TRIBUNALE DI BIELLA  
Sezione Esecuzioni Immobiliari  
Esecuzione Immobiliare R.G.E. n. 50/2022  
Giudice dell'Esecuzione Dott. Emanuele Migliore  
C.T.U. incaricato : Pozzo geom. Varniero

Il sottoscritto Pozzo geom. Varniero in merito alla comunicazione del Tribunale di Biella in data 23 luglio 2024 ed alle osservazioni dell' Ing. [REDACTED] del 19/06/2024 comunica quanto segue :

**RELAZIONE GEOLOGICA  
CARATTERIZZAZIONE GEOTECNICA DEI TERRENI**

**VERIFICA DI STABILITÀ DEL VERSANTE**

Foto n°16: punto di venuta a giorno della condotta fognaria, presso il vertice SO dell'area pertinenziale

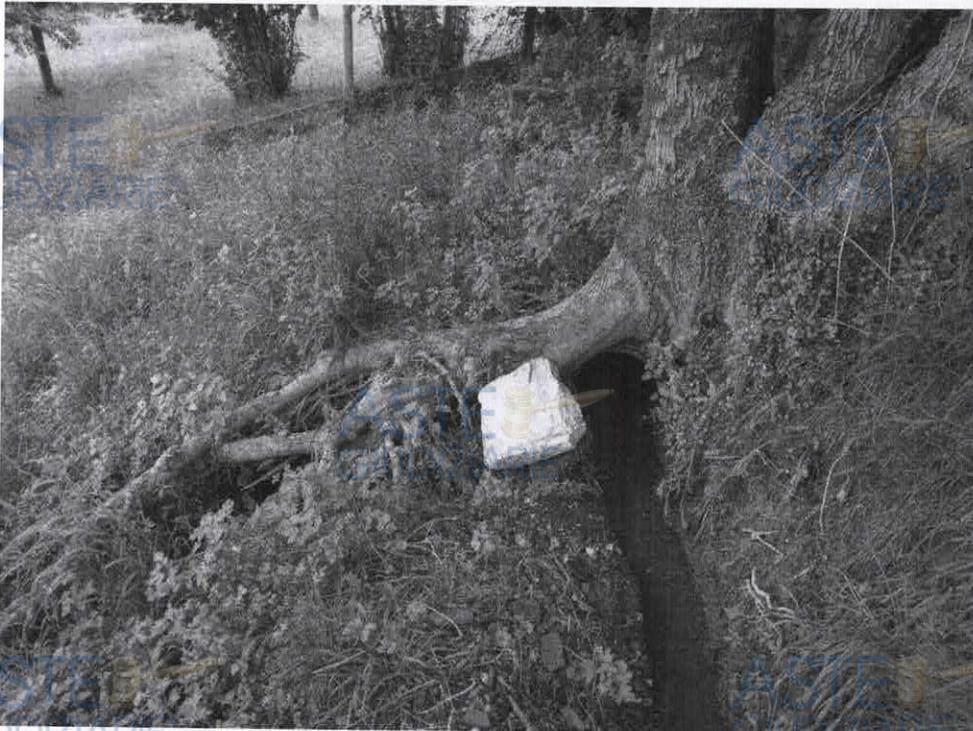
Una seconda fognatura interrata a servizio dell'abitato di Rubiola interessa la particella n°1345: scendendo a Ovest dell'edificio [REDACTED] viene a giorno nei pressi del vertice SO dell'area pertinenziale dell'edificio. Questo ramo fognario non risulta censito da CORDAR S.p.A., non essendo riportato sulla planimetria fornita dall'ente. Dal punto di sbocco i reflui scendono lungo l'area prativa sottostante percorrendo una precaria cunetta con fondo di terra, lungo la quale vengono depositati i residui galleggianti e si produce un odore rivoltante. I reflui scendono poi verso la strada provinciale Occhieppo – Graglia percorrendo un piccolo colatoio inciso nel versante prativo. Risulta perciò evidente che la proprietà [REDACTED] è afflitta da rilevanti problematiche di natura igienico-sanitaria, originate dalla non conformità della fognatura, che consegna i reflui direttamente sulla superficie del terreno, oltretutto nei pressi di un'abitazione. Quanto riscontrato appare, se possibile, ancor più inaccettabile se si considera che le aree percorse dai reflui a cielo aperto sono classificate dal vigente Piano Regolatore comunale quali "Aree di valore ambientale e paesistico". Inoltre è da aggiungere che nel punto di sbocco della tubazione e lungo la cunetta in terra sono visibili delle erosioni localizzate, probabilmente originatesi in occasione di eventi meteorici che sovraccaricano il condotto fognario.

Foto n°31: manto di copertura, con coppi rotti, scivolati e rimaneggiati

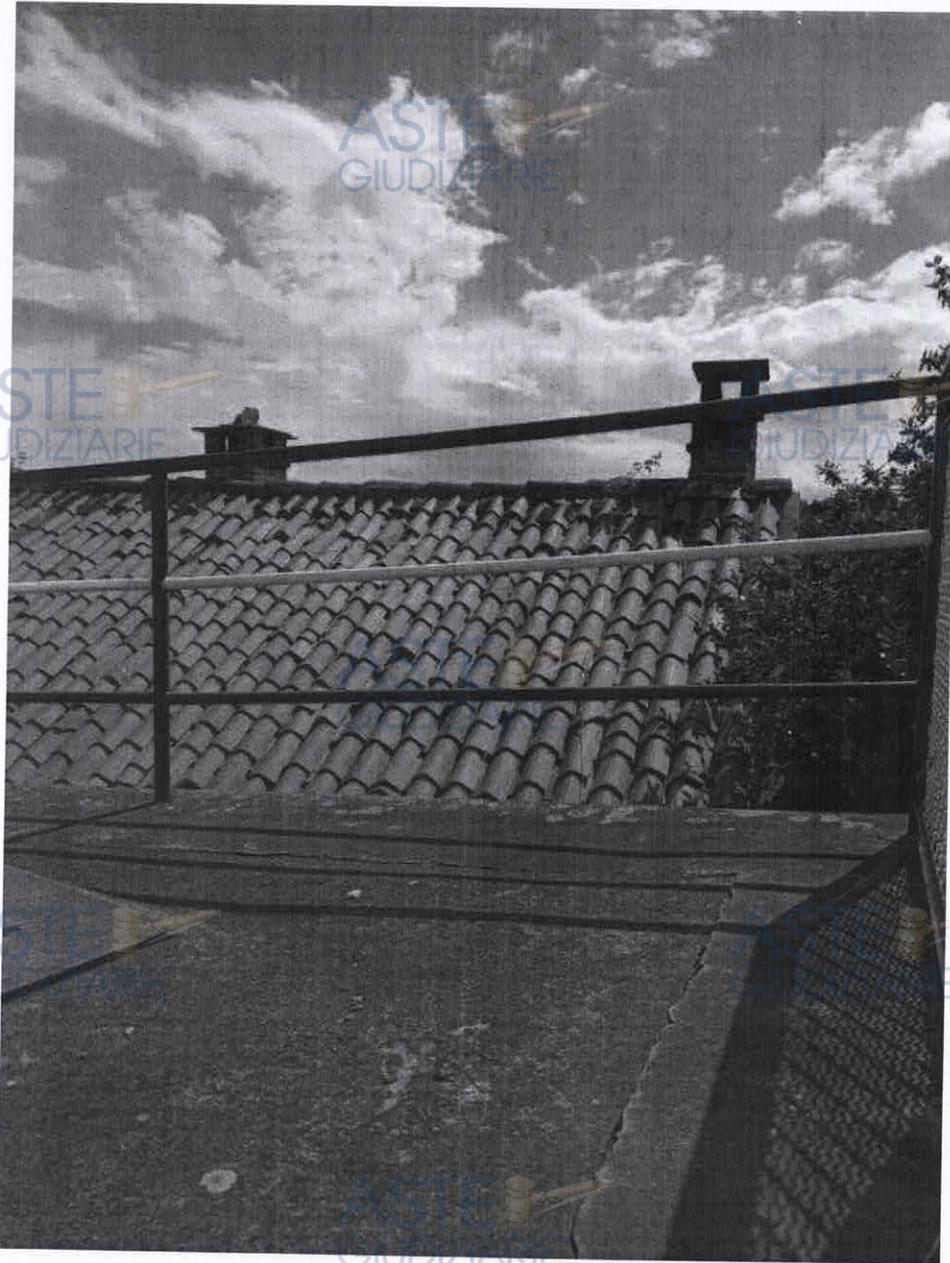
dilavamento delle acque sta portando alla caduta di frammenti murari, alla quale seguirà nel tempo il crollo di porzioni più estese a causa dell'evolversi del danneggiamento murario. Anche i solai di copertura del piano primo risultano danneggiati: è visibile la marcescenza delle travi e del tavolato di legno, il rigonfiamento e la caduta della soffittatura applicata all'intradosso dei solai. Vista la generale situazione di degrado gli orizzontamenti che coprono il primo piano non possono essere considerati pedonabili e pongono problemi di incolumità per chiunque voglia accedere ai locali sottostanti. Per quanto riguarda gli orizzontamenti che coprono il piano terreno si rileva la presenza di infiltrazioni presso il solaio del locale Est: composto da travi metalliche e voltini di laterizio presenta macchie di umidità, muffe, distacco di intonaco e ossidazione delle travi metalliche. Considerata la tipologia di solaio, particolarmente sensibile all'umidità, si prevede un rapido degrado in assenza di pronti interventi di risanamento della copertura. Già allo stato attuale l'accesso ai locali sottostanti è pericoloso per la possibile caduta di placche di intonaco.
